改善箇所説明図

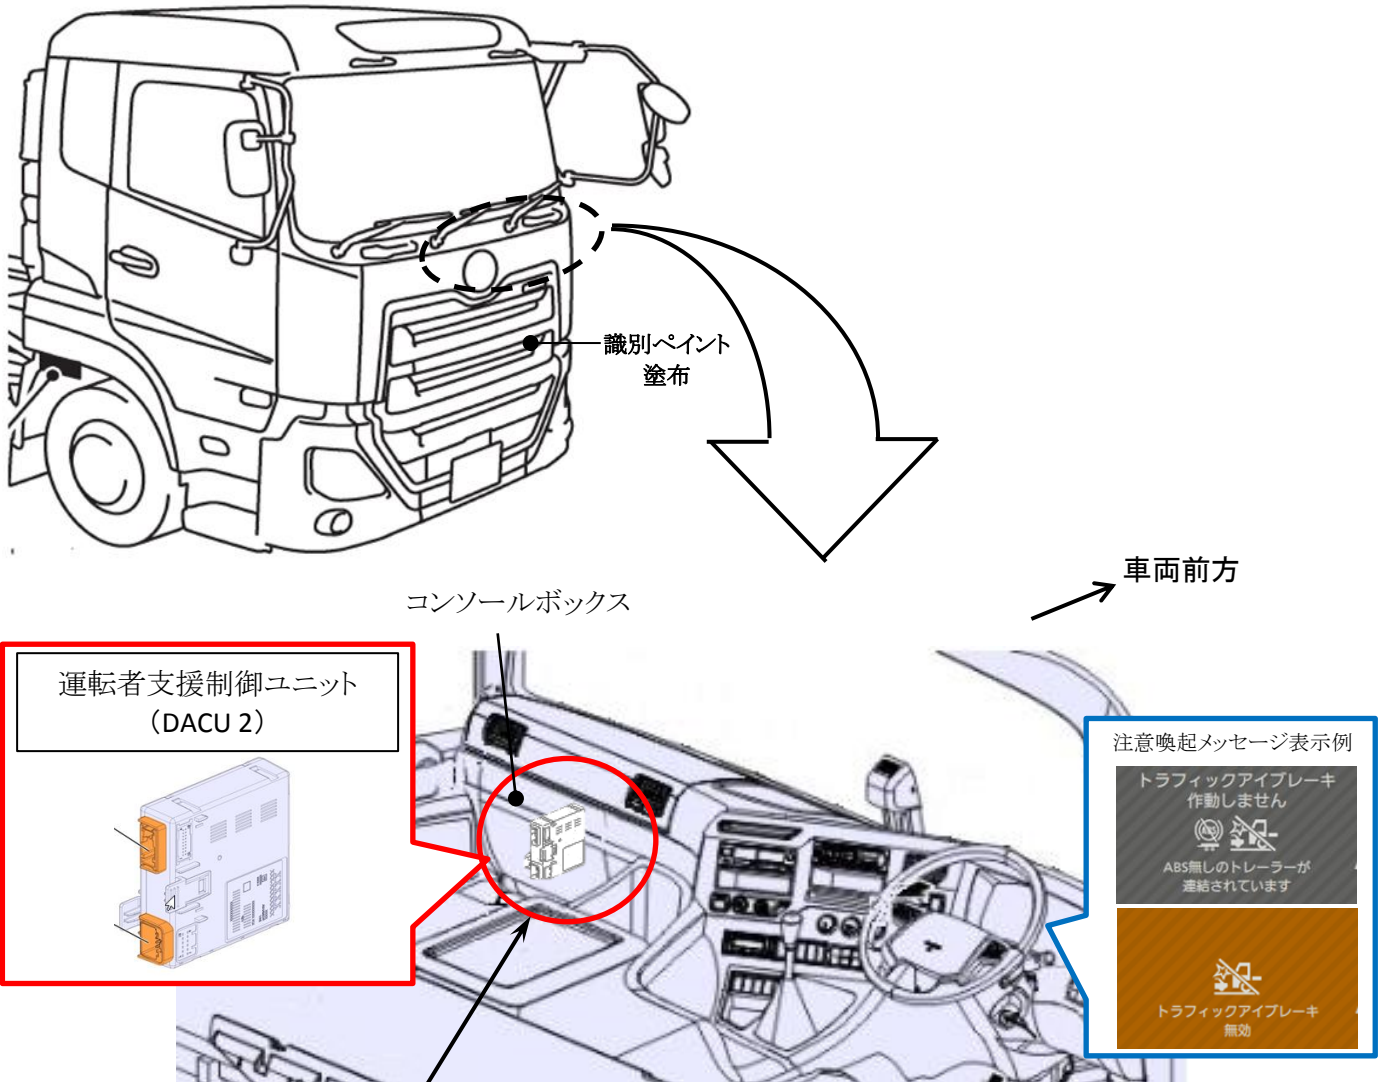
基準不適合発生箇所

大型トラックの運転者支援システムにおいて、改善対策（改564）で書き換えた運転者支援制御ユニットの対策プログラムが不適切なため、ABS無しトレーラーの連結時に衝突被害軽減ブレーキが作動しないことを知らせる注意喚起メッセージが表示されない。そのため、衝突被害軽減ブレーキの不作動であることを運転者が認知できないおそれがある。

改善措置の内容

全車両、当該ユニットのプログラムを対策プログラムに書き換える。
